技術通知 78K0/LE2, LF2, LG2 用 インサーキット・エミュレータ QB-78K0LX2 使用制限事項の件		発行番号	ZBG-CD-06-0051号	1 / 2	
		発行日	2006年8月2日		
		発行部門	NEC エレクトロニクス株式会社 第四システム事業本部 汎用マイコンシステム事業部 開発ツールグループ		
文書分類	○	使用制限事項	バージョンアップ	ドキュメント誤記訂正 (正誤表)	その他
関連資料	QB-78K0LX2ユーザズ・マニュアル 資料番号：U17468JJ3V0UM00

78K0/LE2,LF2,LG2 用インサーキット・エミュレータ
QB-78K0LX2 使用制限事項一覧

No.2 オプション・バイトの仕様変更に対応

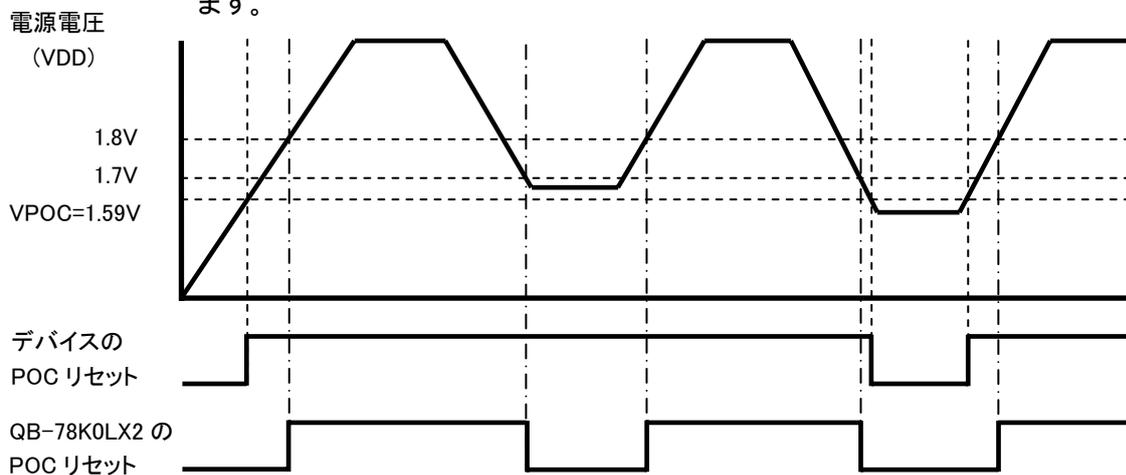
【内容】オプション・バイトの POC モード(POCMODE)を管理記号 B 以降で対応しています。

(2) 2.7V/1.59V POC モード設定時(オプション・バイト: POCMODE=1)

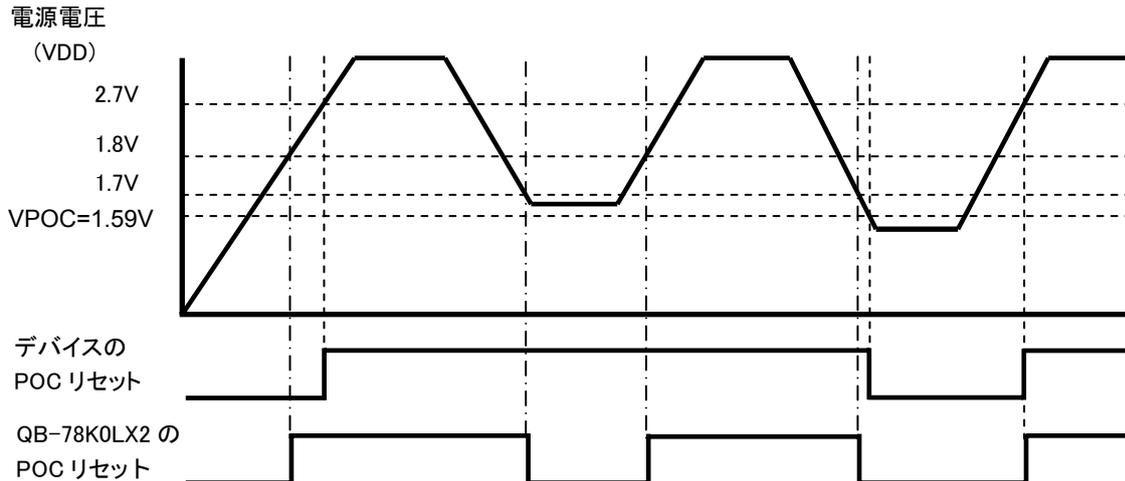
【内容】QB-78K0LX2 とデバイスとは POC 検出電圧が異なります。

- ・デバイス: 電源投入時に内部リセットを発生し, 電源電圧(VDD)が電源電圧投入時検出電圧($V_{POC}=2.7V \pm 0.2V$)を越えたらリセットを解除します。
電源電圧(VDD)と検出電圧($V_{POC}=1.59V \pm 0.15V$)を比較し, $VDD < V_{POC}$ になったとき内部リセット信号を発生し, $VDD = 2.7V$ のときリセットを解除します。
- ・QB-78K0LX2: 電源投入時に内部リセットを発生し, 電源電圧(VDD)が $1.80V$ を越えたらリセットを解除します。
検出電圧($V_{POC}=1.59V \pm 0.15V$) $< VDD < 1.70V$ になったとき内部リセット信号を発生し, $VDD = 1.80V$ のときリセットを解除します。
電源電圧(VDD)が検出電圧($V_{POC}=1.59V \pm 0.15V$)を下回った場合は, 次に電源電圧(VDD)が電源電圧投入時検出電圧($V_{POC}=2.7V \pm 0.2V$)を越えたらリセットを解除します。

【回避策】回避策はございません。恒久的な制限事項とさせていただきます。
